Departementet for Boliger og Infrastruktur

D. 4. marts 2021

Pissassarfik og Tilioqs hørings svar til ”Selvstyrets bekendtgørelse nr. xx af xx. xxxx 2021 om bygningsreglementet”

Figur 1: (3) Areal foran yderdør sænket nogle cm, så flugtvejsdøre og udadgående døre (1) kan åbnes om vinteren, når der ligger lidt sne og is på arealet. En skråtstillet rist (2) bruges til at udligne højdeforskellen. 4) Dørtrin, affaset. Fra TR 17621.

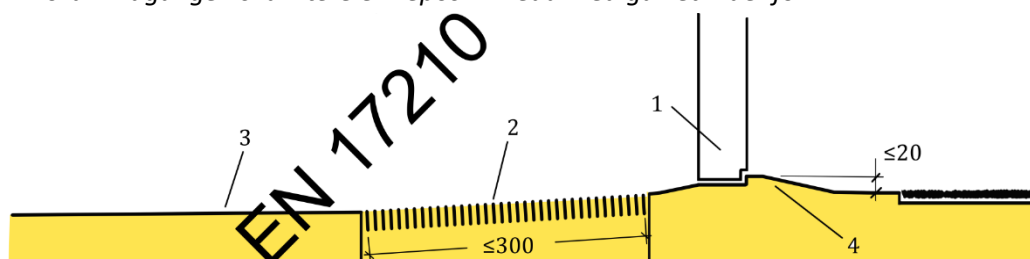
Kommentar: Dette er en uheldig bestemmelse om vinteren. Vi anbefaler at bestemmelsen ændres, eller at man som minimum tillader, at arealet sænkes nogle cm, så flugtvejsdøre og udadgående døre kan åbnes om vinteren, når der ligger lidt sne og is på arealet. En skråtstillet rist anbefales til at udligne. Se skitse ovenfor fra EN 17210.

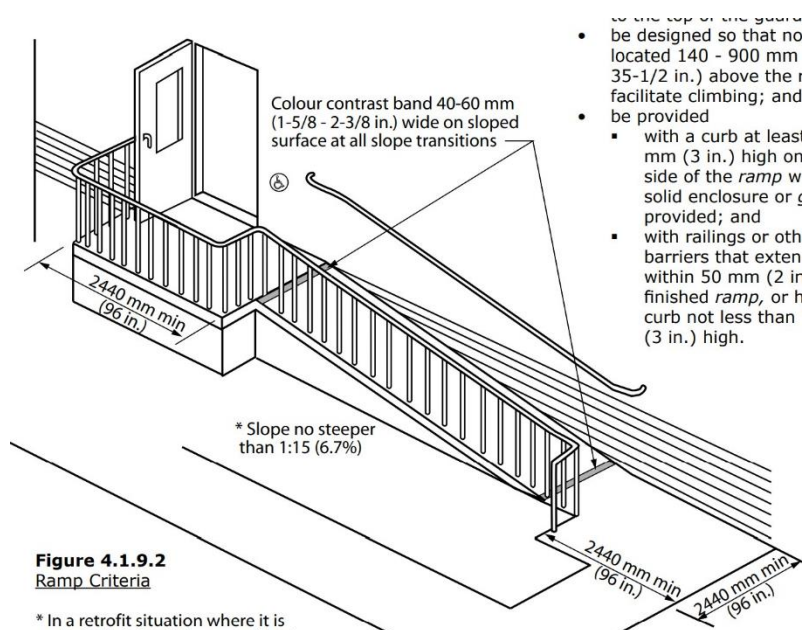
Kommentar: SBi 249 om boliger er ikke relevant for de fleste af de nævnte bygningstyper. Standarden EN 17210 (februar 2021) med tekniske specifikationer TR 17261 (medio 2021) foreslås henvist til i stedet, da den indeholder vejledning om næsten alle bygningstyperne. Se fx principskitse ovenfor for detailhandel, taget fra EN 17210.

Figur 5 og 6:

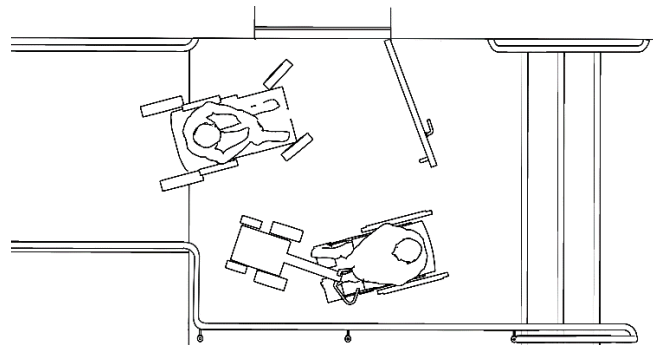
Kommentar: Illustrationerne bør først og fremmest vise vendediametre og dimensioner på de mere brugte typer kørestole og scootere i Grønland, fx 4-hjulede udendørs modeller og manuelle med kørestolstraktor foran. Se som eksempel tegningen her.

Figur 32: 1) Tilgængelig rute, 2) relativt sikkert sted, 3) elevator i egen brandsektion, 4) trappe med bredde og grund/stigning egnet til evakuering, 5) areal der friholdes til indsatsfolk, 6) trafik af evakuerende personer modsat indsatsfolk, 7) plads på mellemrepos til bårtransport

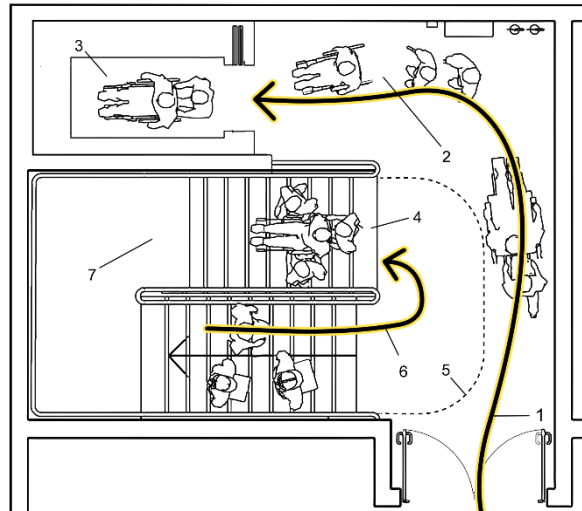
Kommentar: Evakuering frem til både et relativt sikkert sted (2) på etagen og til sikkert sted udenfor bygningen via elevator (3) bør illustreres, da det er dette, mange lande tilstræber nu. Se også EN 17210. Se som eksempel tegningen her.
